女川原子力発電所1号発電用原子炉

廃止措置計画変更認可申請書

女川原子力発電所 1号発電用原子炉廃止措置計画変更認可申請書 変更前後比較表

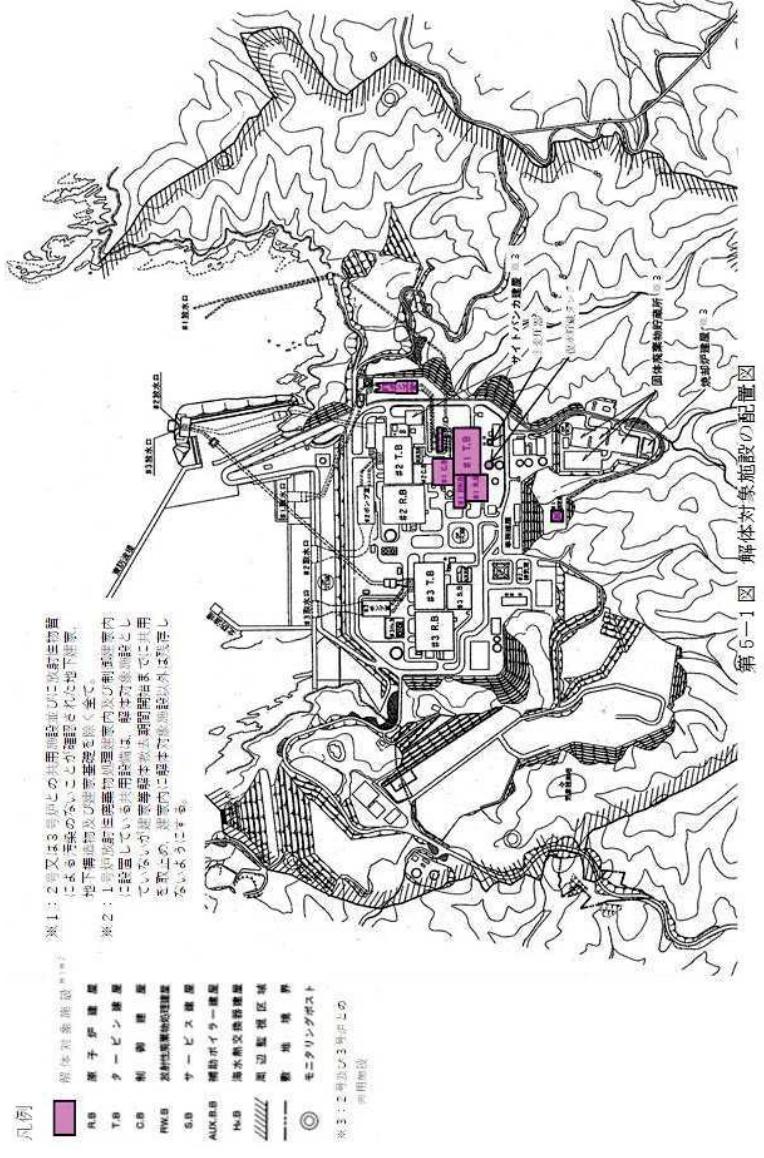
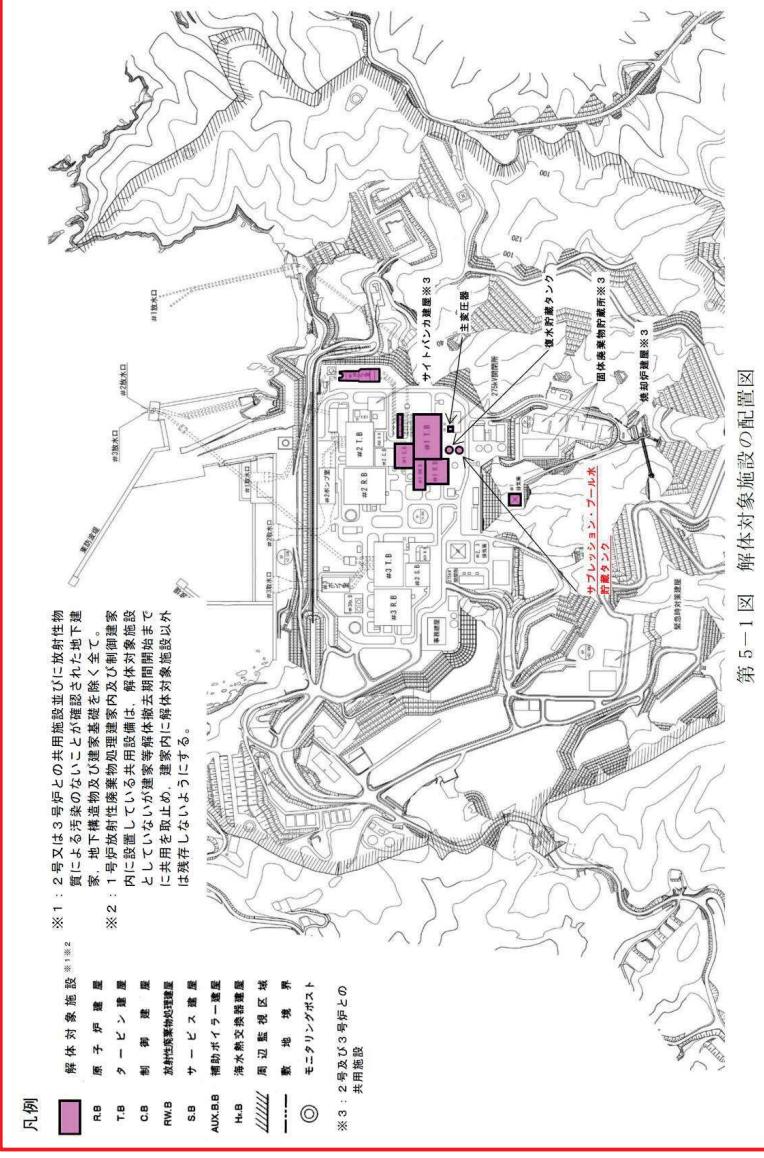
変更前	変更後	理由
 <p>※1：2号又は3号炉との共用施設並びに以下に該当する により主要な機能のないことが確認された地下構造物。 ※2：1号炉建屋内蔵物処理装置内及び制御室等内 に設置しているが甲種設備は解体対象施設とし てないが運営等の都合上別途開設場所にて供用 を取扱い、運営内に解体対象施設以外は該当 しないようになる。</p> <p>※3：2号及び3号炉との 共同加热</p> <p>凡例</p> <ul style="list-style-type: none"> R.B 原子炉建屋 T.B タービン建屋 C.B 制御建屋 R.W.B 流動性放射性物質管理施設 S.B サービス建屋 AUX.B.B 液体循環ポンプ室 H.B 海水熱交換器建屋 モニタリングポスト <p>※3：2号及び3号炉との 共同加热</p>	 <p>※1：2号又は3号炉との共用施設並びに放射性物質による汚染のないことが確認された地下建 家、地下構造物及び建物基礎を除く全て。 ※2：1号炉放射性物質処理室及び制御建 家内に設置しているが甲種設備は解体対象施設 としていないが建家等解体撤去期間開始まで に共用を取止め、建家内に解体対象施設以外 は残存しないようにする。</p> <p>※3：2号及び3号炉との 共同加热</p> <p>凡例</p> <ul style="list-style-type: none"> R.B 原子炉建屋 T.B タービン建屋 C.B 制御建屋 R.W.B 流動性放射性物質管理施設 S.B サービス建屋 AUX.B.B 液体循環ポンプ室 H.B 海水熱交換器建屋 モニタリングポスト <p>※3：2号及び3号炉との 共同加热</p>	<ul style="list-style-type: none"> ・記載の適正化（女川 2号設置変更許可の 反映）

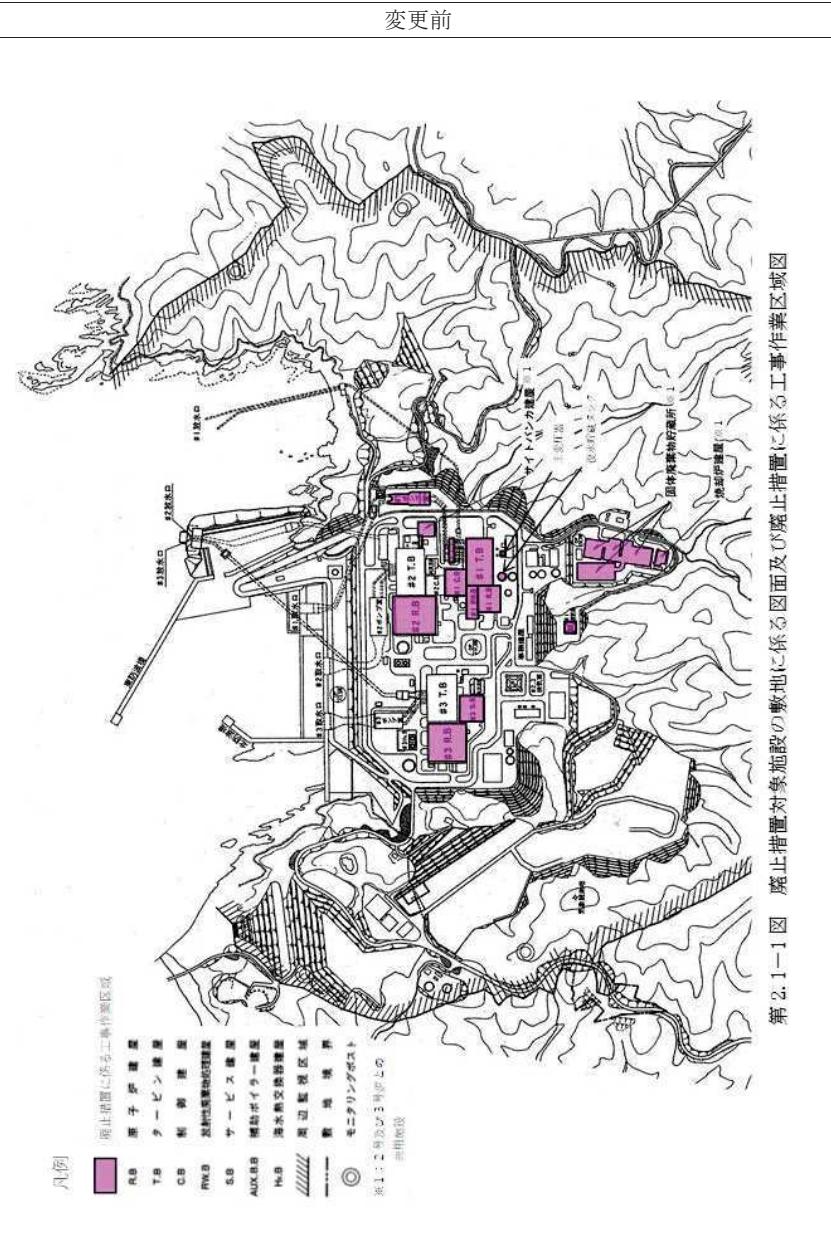
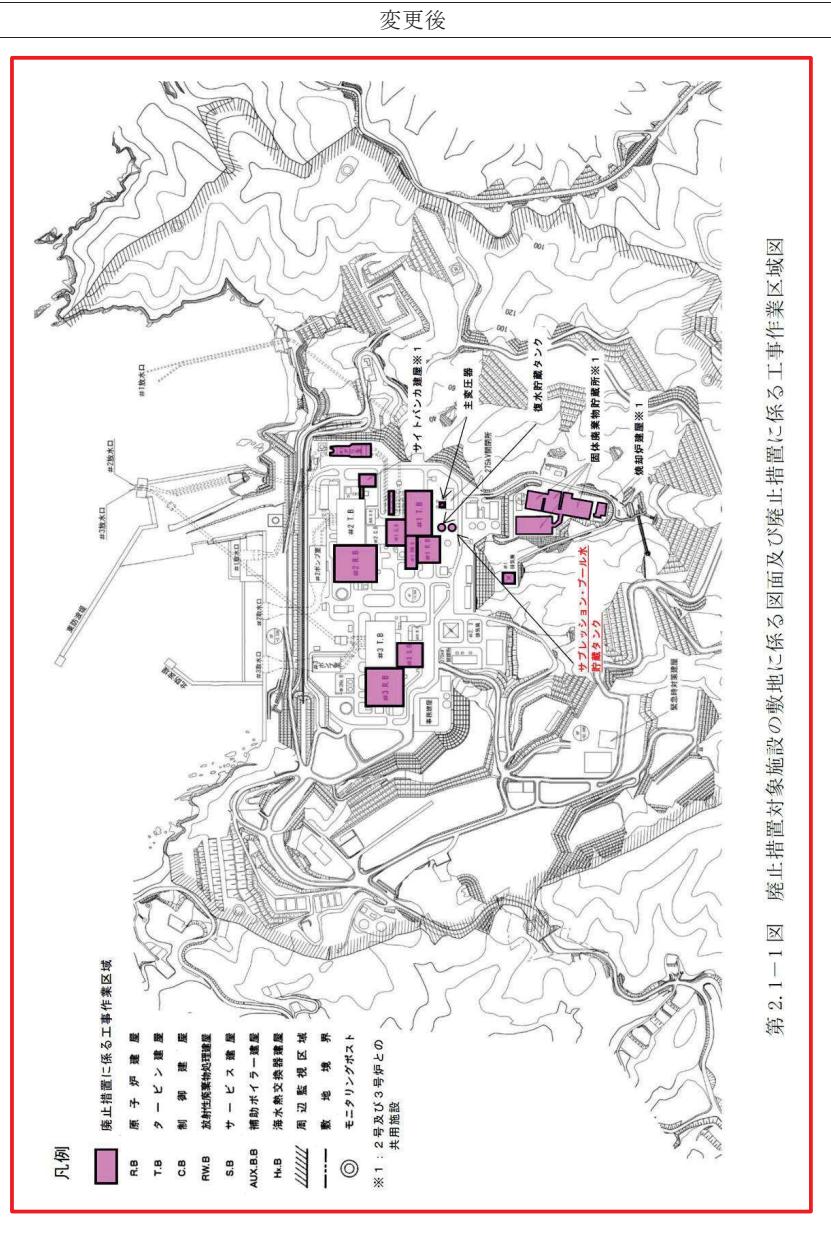
変更前	変更後	理由
 <p>第2.1-1図 廃止措置対象施設の敷地に係る図面及び廃止措置に係る工事作業区域図</p> <p>凡例</p> <ul style="list-style-type: none"> ■ 廃止措置に係る工事作業区域 R.B 原子炉建屋 T.B タービン建屋 C.B 制御建屋 RW.B 放射性廃棄物貯蔵庫 S.B サービス建屋 AUX.B 機助ボイラー建屋 H.B 海水熱交換器建屋 ○ 周辺監視区域 — 敷地界 モニタリングポスト 共用施設 <p>※1：2号及び3号炉との 三田坑設</p>	 <p>第2.1-1図 廃止措置対象施設の敷地に係る図面及び廃止措置に係る工事作業区域図</p> <p>凡例</p> <ul style="list-style-type: none"> ■ 廃止措置に係る工事作業区域 R.B 原子炉建屋 T.B タービン建屋 C.B 制御建屋 RW.B 放射性廃棄物貯蔵庫 S.B サービス建屋 AUX.B 機助ボイラー建屋 H.B 海水熱交換器建屋 ○ 周辺監視区域 — 敷地界 モニタリングポスト 共用施設 <p>※1：2号及び3号炉との サブチャンジョン・ブルーム</p> <p>※1：トバンカ敷面※1 主電圧器</p> <p>※1：サバク敷面※1 機械貯蔵タンク</p> <p>※1：機械貯蔵タンク</p> <p>※1：機械貯蔵タンク</p>	<ul style="list-style-type: none"> 記載の適正化（女川2号設置変更許可の反映）

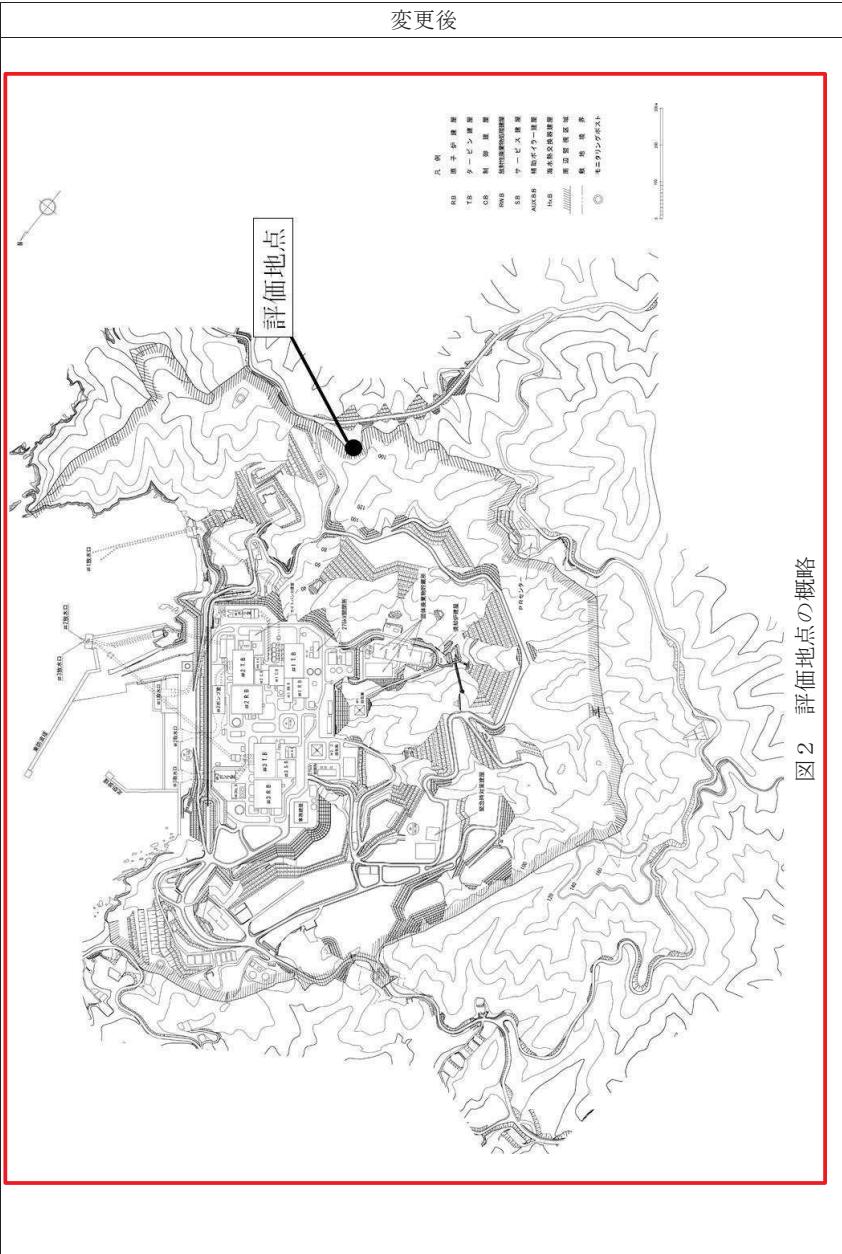
変更前	変更後	理由
 <p>図2 評価地点の概略</p> <p>例</p> <ul style="list-style-type: none"> R.B. 原子炉建屋 T.B. タービン建屋 C.B. 制御室 A/R.B. 事故時原子炉遮蔽装置 S.B. サービス建屋 AUX.B.B. 油圧式イーター・暖室 H.B. 沸騰水式炉内検査装置 周辺警報区域 新規施設 モニタリングポスト 	 <p>図2 評価地点の概略</p> <p>例</p> <ul style="list-style-type: none"> R.B. 原子炉建屋 T.B. タービン建屋 C.B. 制御室 A/R.B. 事故時原子炉遮蔽装置 S.B. サービス建屋 AUX.B.B. 油圧式イーター・暖室 H.B. 沸騰水式炉内検査装置 周辺警報区域 新規施設 モニタリングポスト 	<ul style="list-style-type: none"> ・記載の適正化（女川2号設置変更許可の反映）
